710 - INSP
ISO/IEC 17020
Origineel verslag

Controlebezoek - Periodiek [Hfst 6.5]

Verslagnummer:
33/02032026/55911/64494/1

Inspectie adres: Haenhoutstraat 76, 9070

Elektrisch bord

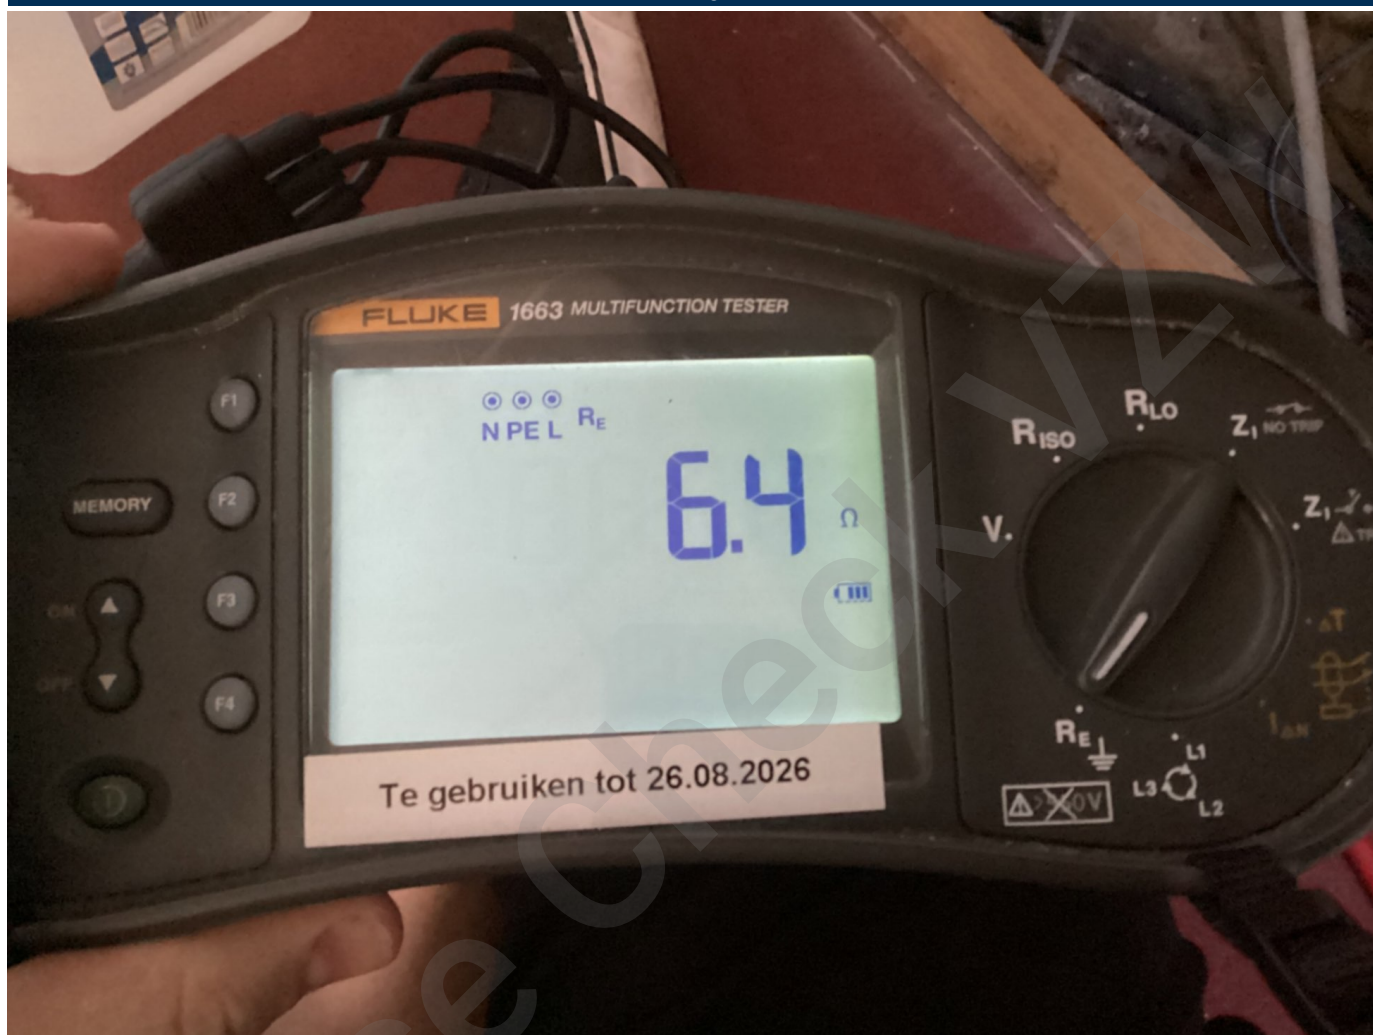
- Er ontbreken afdekplaatjes in het elektrisch bord. - Afd 5.2.6; oAfd 4.2.2.3
- Een of meerdere differentieelstroombeschermingsinrichtingen zijn niet conform. - oAfd 4.2.4.3; oAfd 5.3.5.5; oAfd 7.1.4.1; Afd 8.2.1; Afd 8.2.2

- Er bevinden zich differentieelstroombeschermingsinrichtingen van het type AC in de installatie, welke niet meer toegelaten zijn. - oAfd 5.3.5.3.a
- De houders van de penautomaten zijn niet uitgerust met een kaliberstuk. - oAfd 5.3.5.5.a

- De vermeldingen tegen overstroom op de beschermingstoestellen zijn niet zichtbaar. - oAfd 5.3.5.5; Afd 8.2.1
- De elektrische installatie is niet verwezenlijkt met elektrisch materiaal volgens en naar de regels van goed vakmanschap. - Afd 1.4.1; Afd 1.4.2; Afd 5.2.6

Eendraadschema en situatieplan

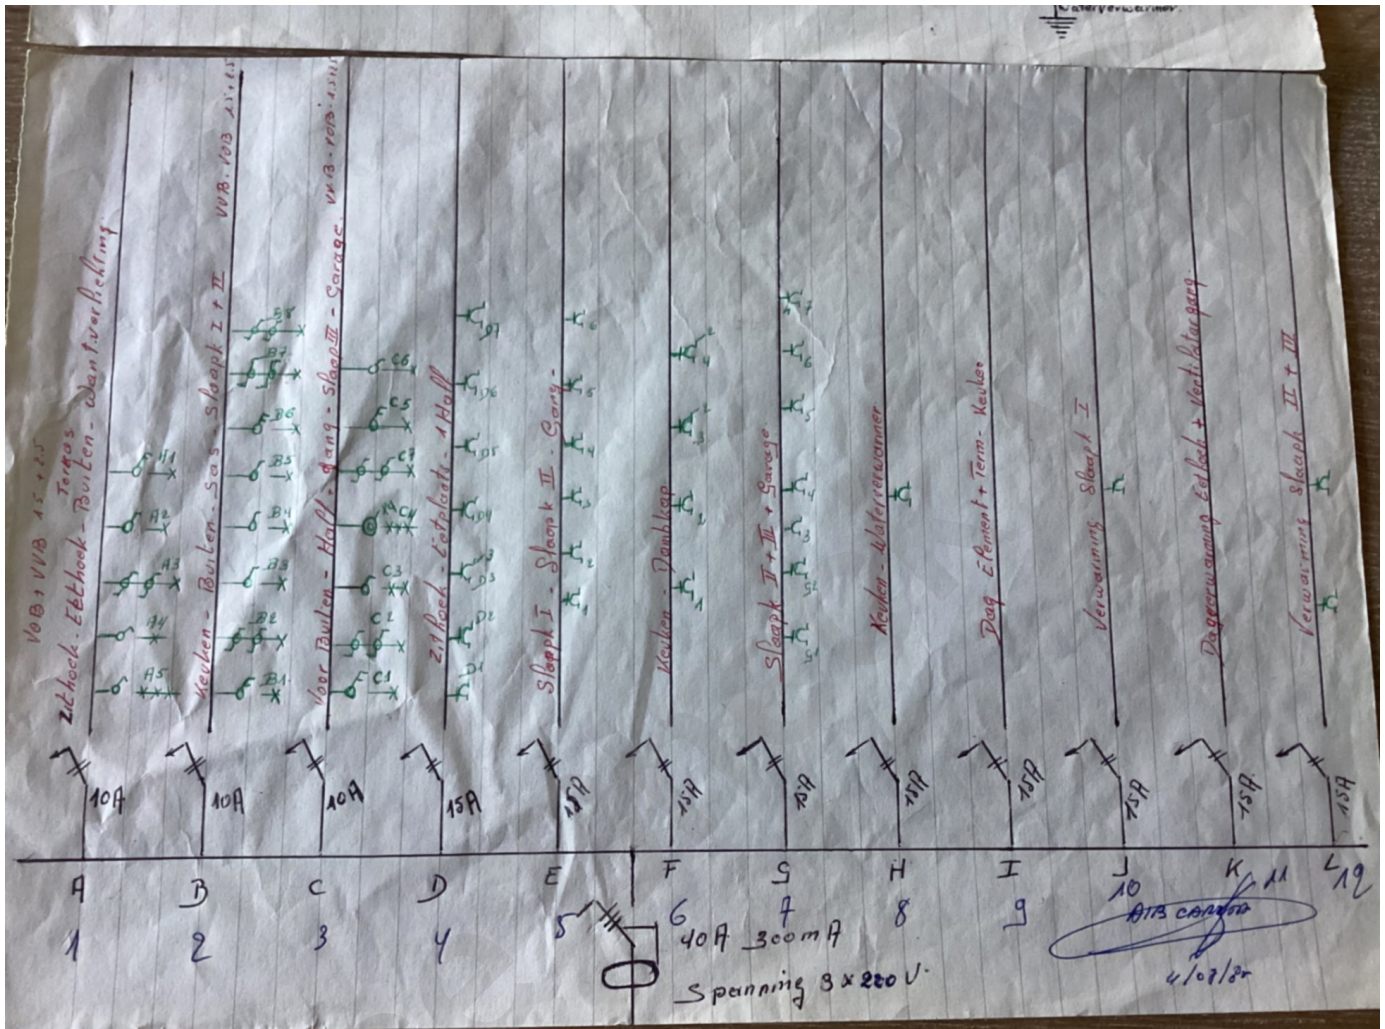
- Het ééndraadsschema en/of het situatieplan werden niet opgesteld met de correcte symbolen en notities. - Afd 2.13.; Afd 3.1.2
- Het eendraadsschema en situatieplan komen niet overeen met de werkelijkheid. - Afd.3.1.2

- Het eendraadsschema en situatieplan zijn niet aanwezig. - oAfd 3.1.2.1
- Extra opmerking: Situatieschema
- De kringen die de wasmachine, vaatwasmachine, droogkast voeden, zijn niet voorzien van een (zeer) hoog gevoelige differentieelstroombeschermingsinrichting. - oAfd 4.2.4.3.b
